FINAL ASSEMBLY INSTRUCTION	PT5664
	POWER SUPPLY 4008 109 71110	Digital & Analog Composite WMF
Prepared by : BKB

#### Gammelt kredsløb:

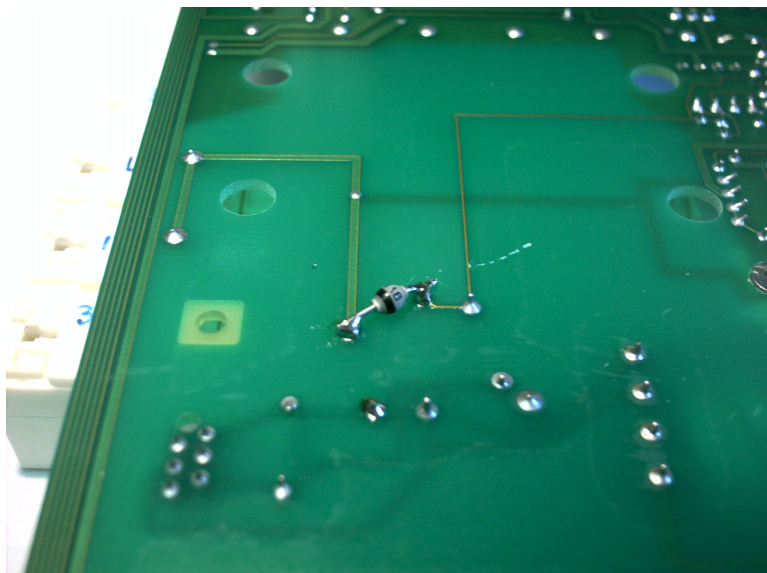
Det har vist sig at nedenstående sikringskredsløb kan forhindre opstart af power supply.  
Derfor fjernes de to nedenstående modifikationer og erstattes med ændring, se under **NYT KREDSLØB**:

Monter en diode BAW 62 på emitter på Q-7, så diodernes katode vender ned mod printet se billede:

Monter en diode BYV-27 på bag siden af printet. Se billede:

Monter 2 BZX79-12V i antiparallel mode på indgang af forstærker.  
Se diagram og billede:
